Justeringer etter 1. gangs offentlig ettersyn

Oppsummert har vi gjort følgende justering som følge av merknader etter 1. gangs offentlige ettersyn;

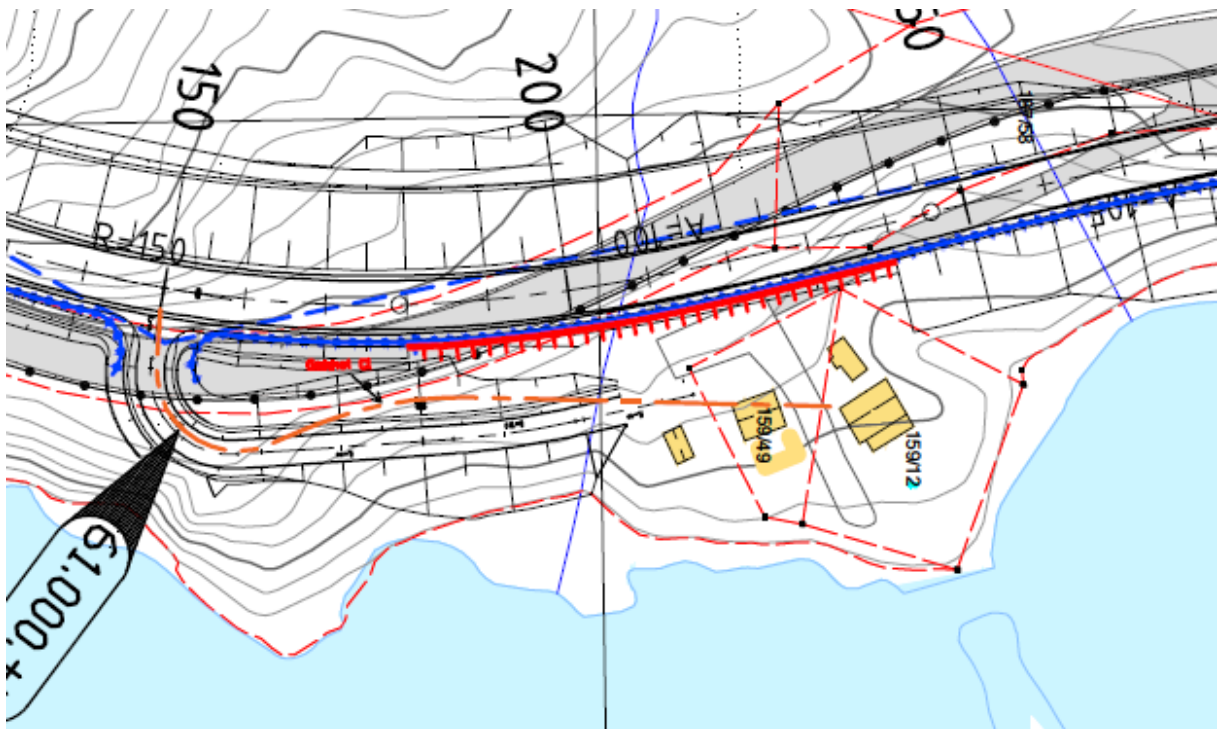
1. Det er gjort en mindre justering av vei ned til fritidsbolig jfr. utsnitt under. Den «gamle veglinje» er vist med oransje farge og ligger på det meste ca 5 m nærmere hovedveg. Adkomstvei er også stoppet før man ankommer naustet, og berører nå ikke bebyggelse. Vertikalprofil er tilpasset slik at ikke skråningsutslaget ikke går ut i vannet.
